柱状図(0.00m~30.00m)

- 1-314(分類c)①
審査資料作成の際に模様を見直したため。
- 1-315~1-317(分類d)②
記事欄の記載変更に伴う変更。(破砕部模様の変更)
- 1-318(分類c)③
表現を統一したため。
- 1-319(分類b)④
報告書の記載漏れを修正したため。

第7.4.4.169図(1) D-1破砕帯 ボーリング調査結果(2号炉原子炉建屋付近) コア柱状図(H24-D1-3孔)

柱状図(0.00m~30.00m)

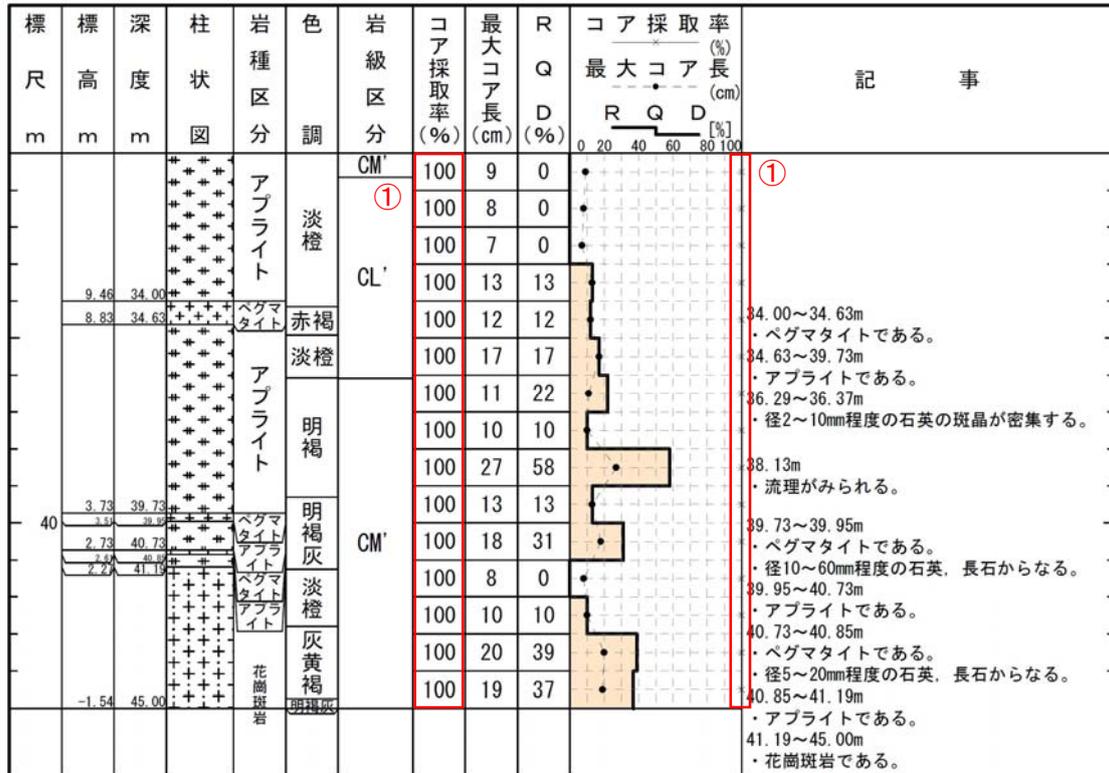
1-322(分類b)①
報告書の記載漏れを修正したため。

柱状図(0.00m~30.00m)

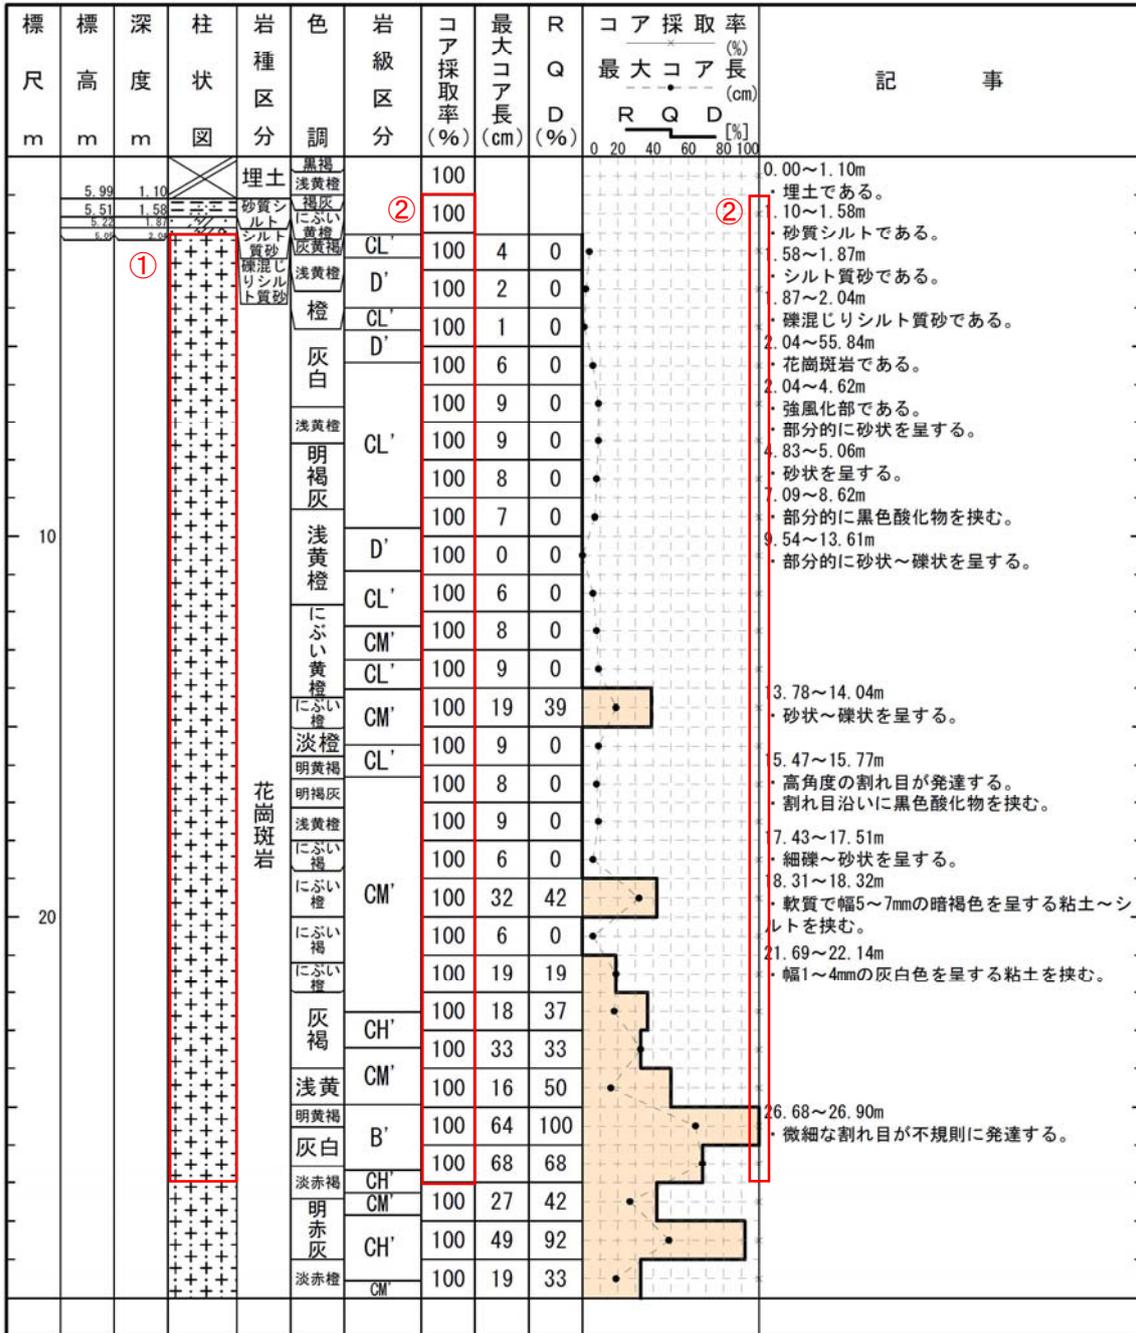
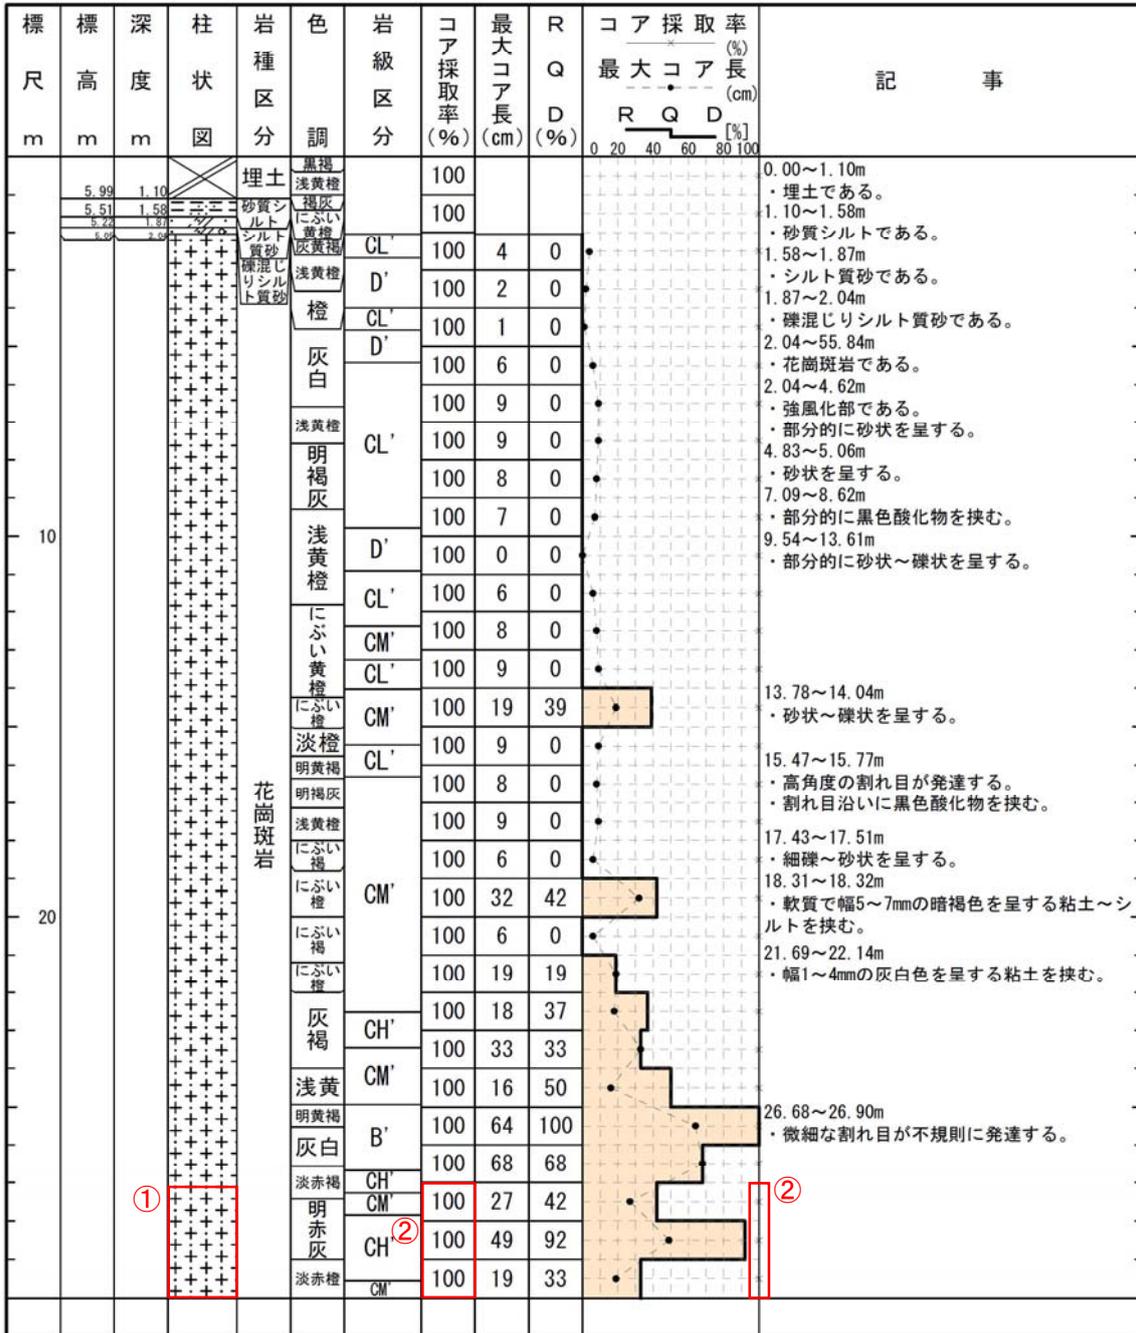
- 1-324(分類c)①
審査資料作成の際に模様を見直したため。
- 1-325(分類b)②
報告書の記載漏れを修正したため。

- 1-324(分類c) ①
 審査資料作成の際に模様を見直したため。
 1-325(分類b) ②
 報告書の記載漏れを修正したため。

柱状図(35.00m~70.00m)

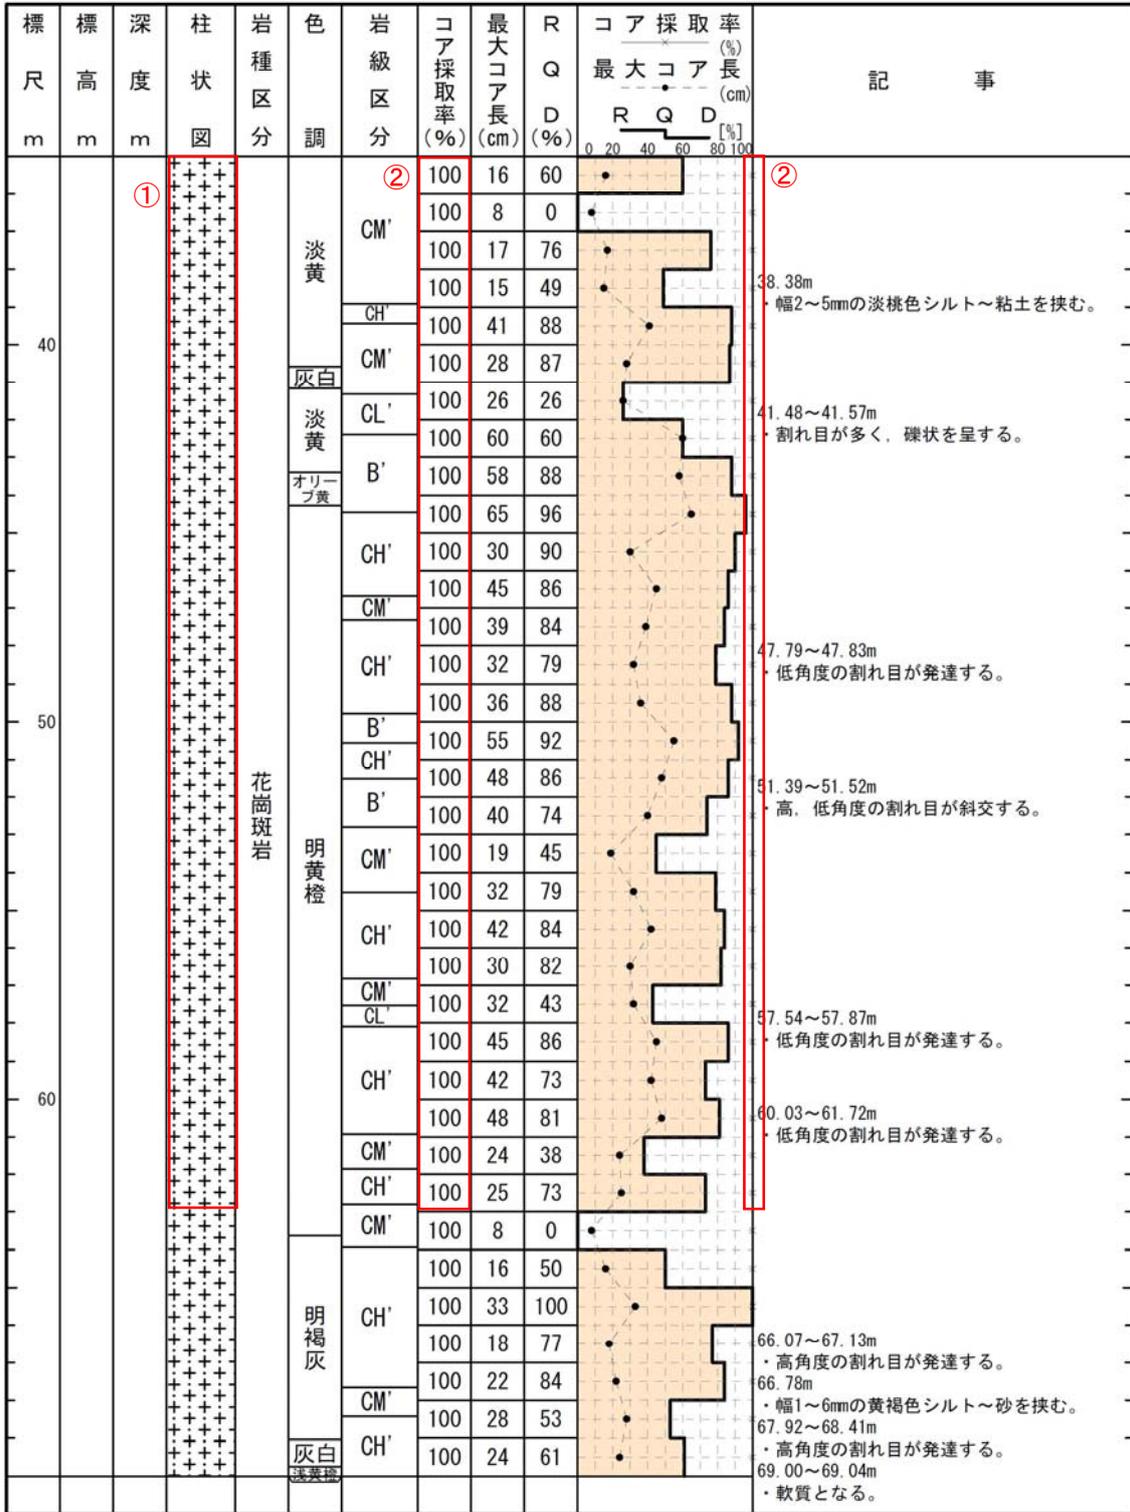
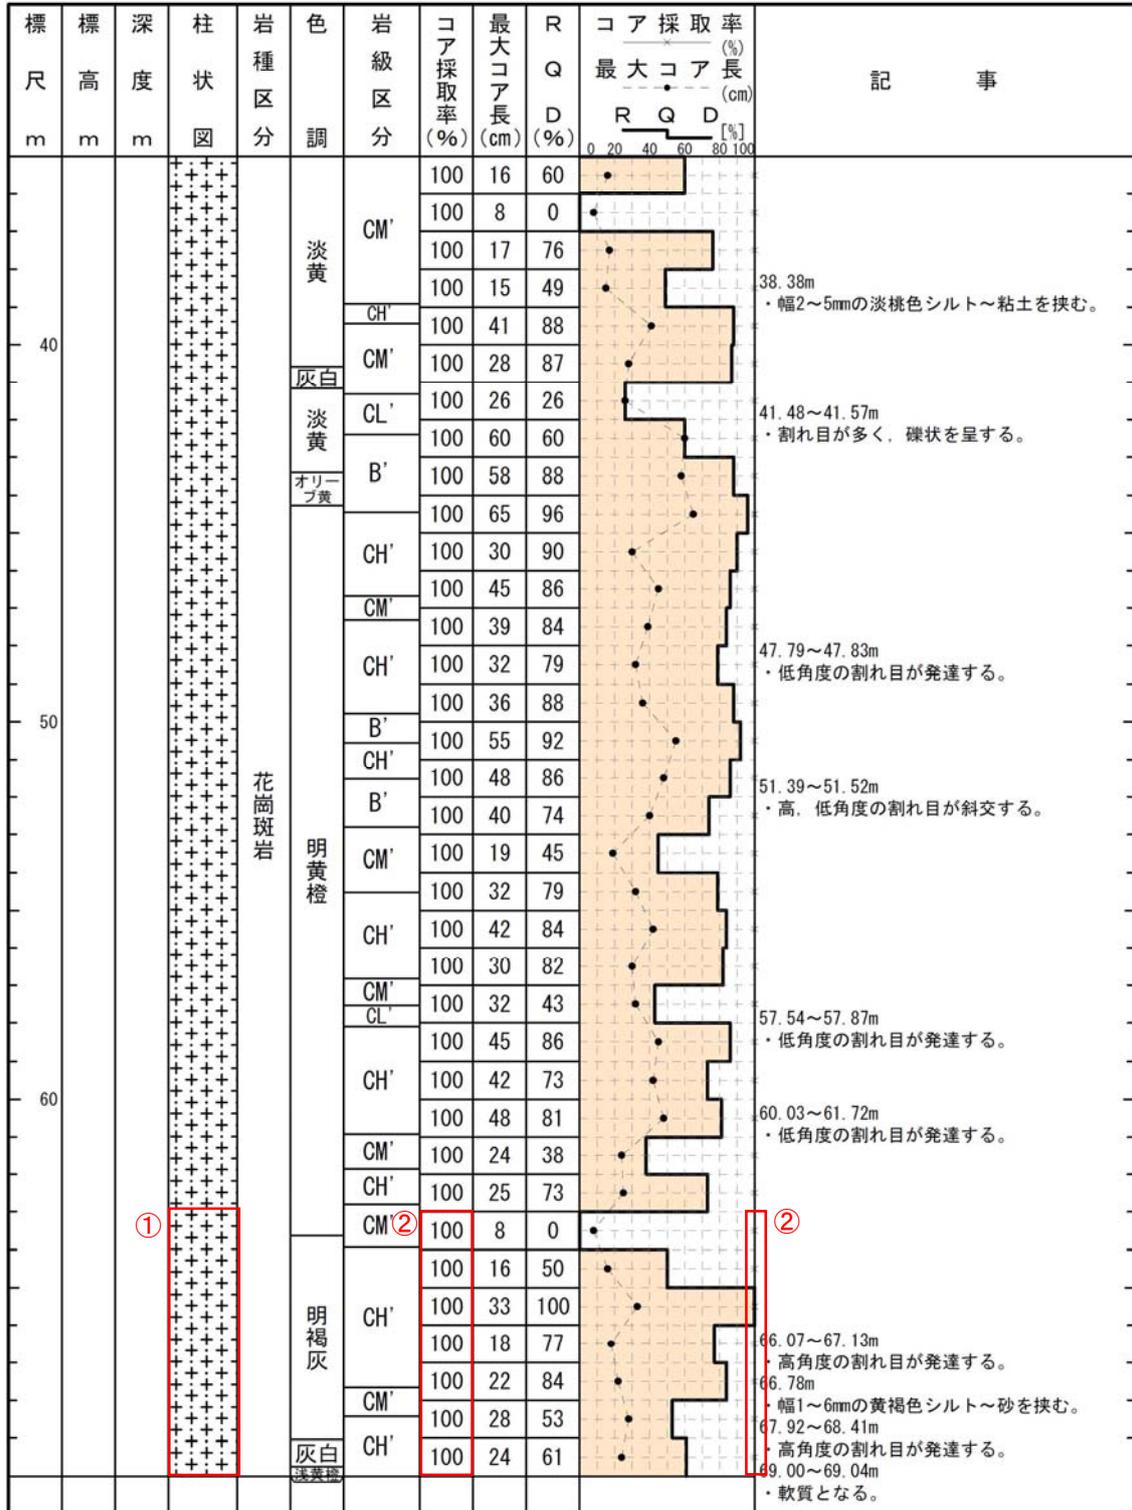
- 1-328(分類c)①
審査資料作成の際に模様を見直したため。
- 1-329(分類b)②
報告書の記載漏れを修正したため。

柱状図(70.00m~100.00m)

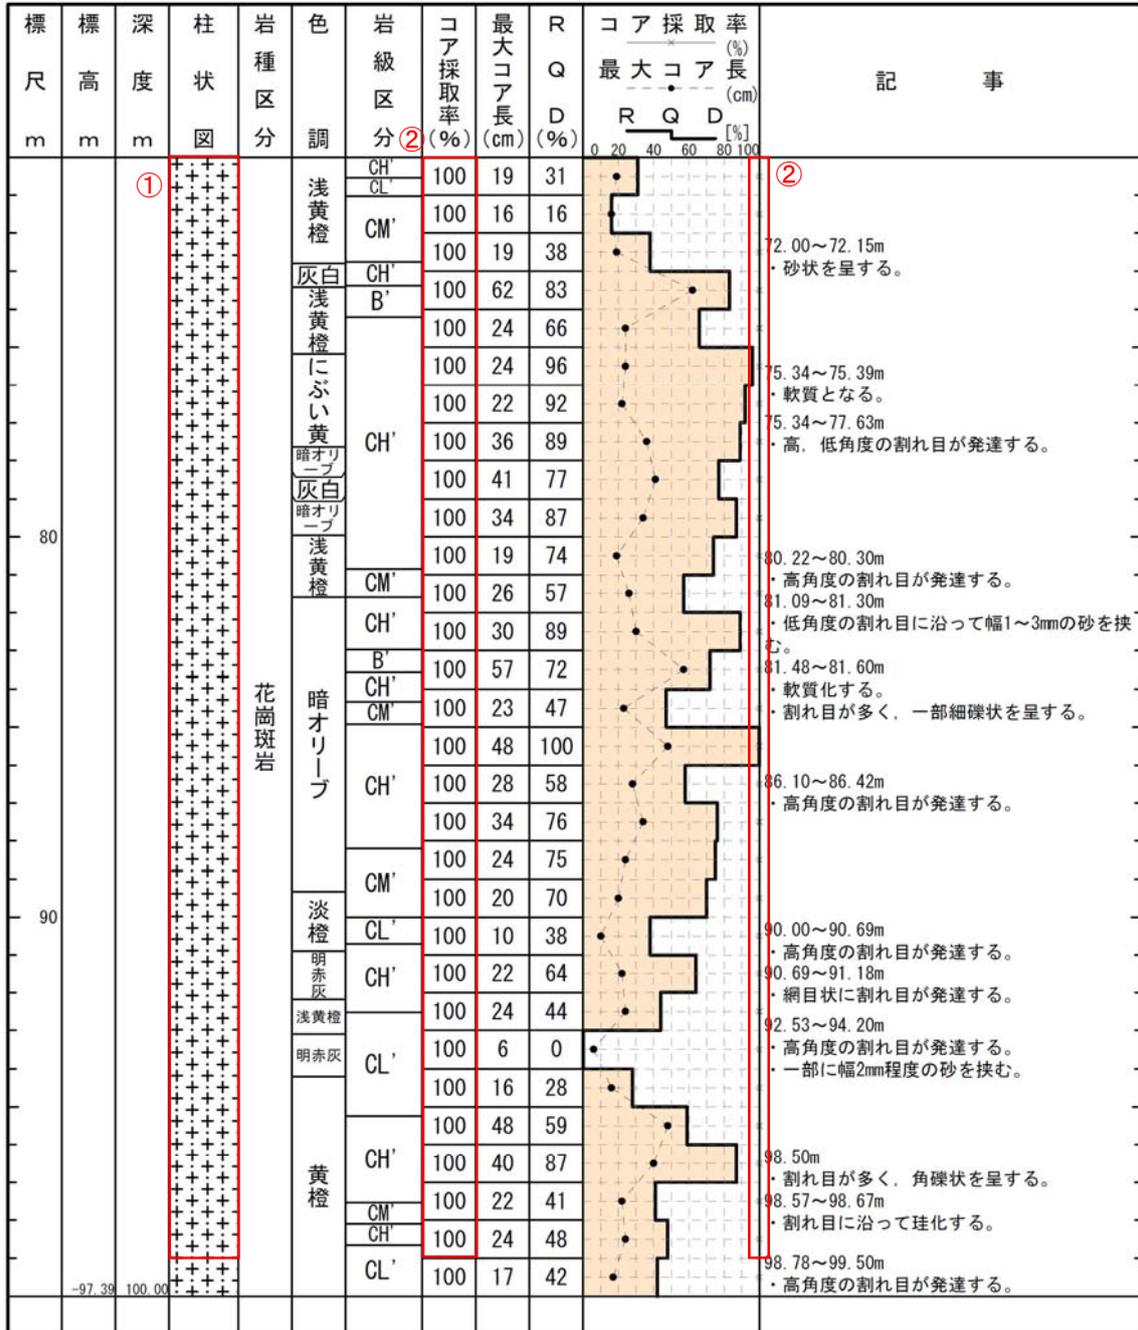
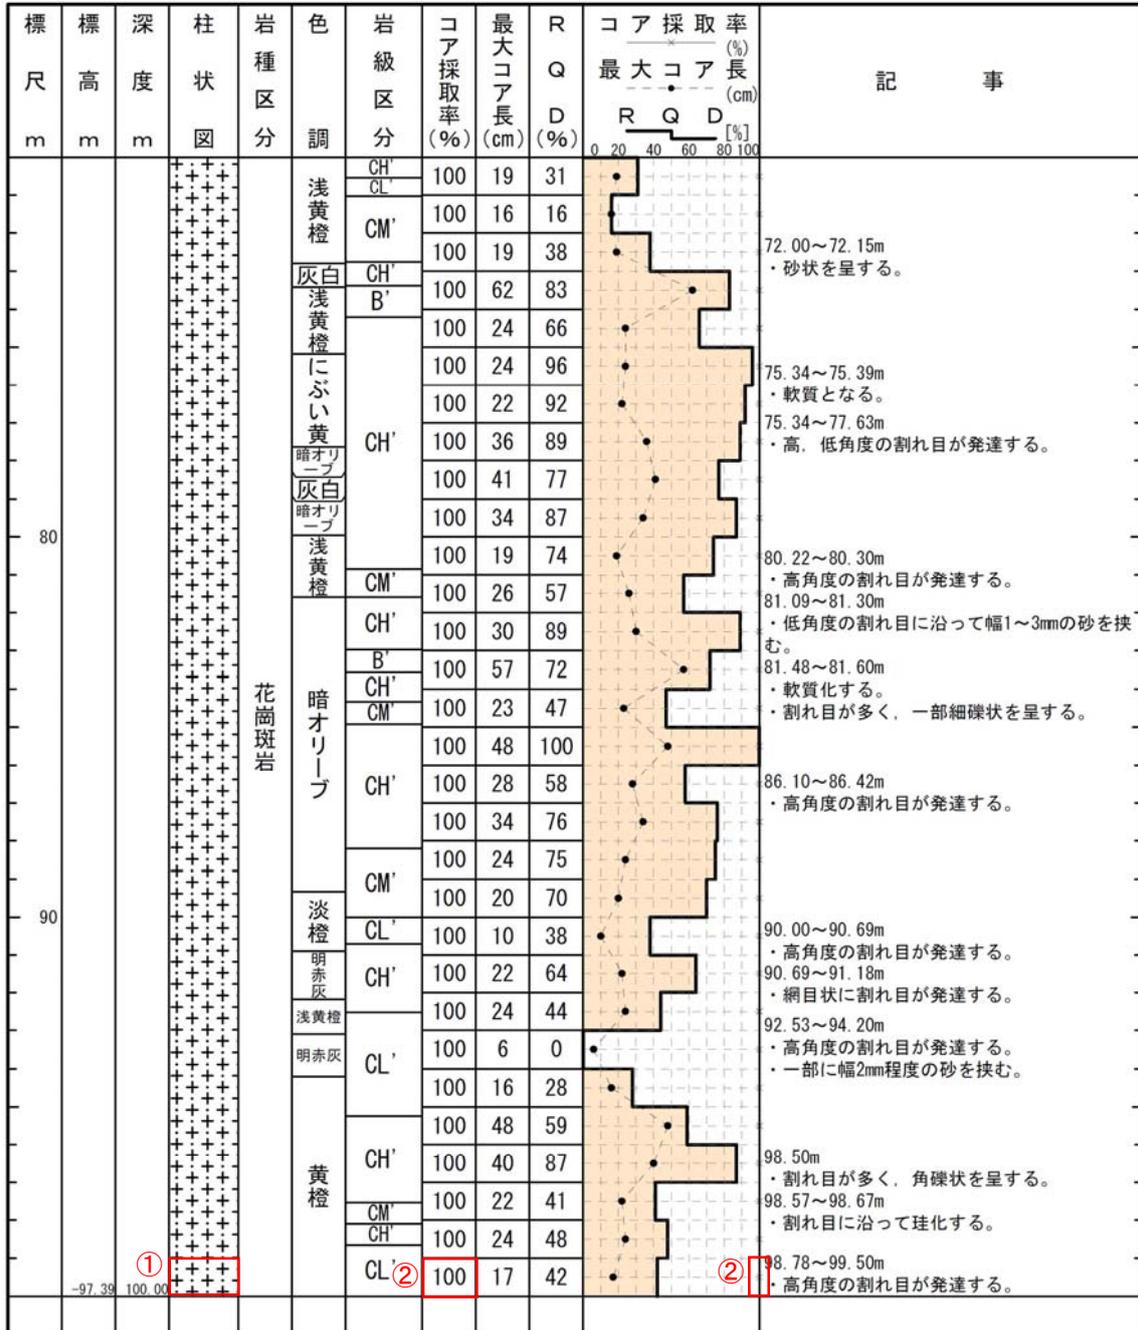
1-328(分類c)①
 審査資料作成の際に模様を見直したため。
 1-329(分類b)②
 報告書の記載漏れを修正したため。

- 1-328(分類c) ①
 審査資料作成の際に模様を見直したため。
 1-329(分類b) ②
 報告書の記載漏れを修正したため。
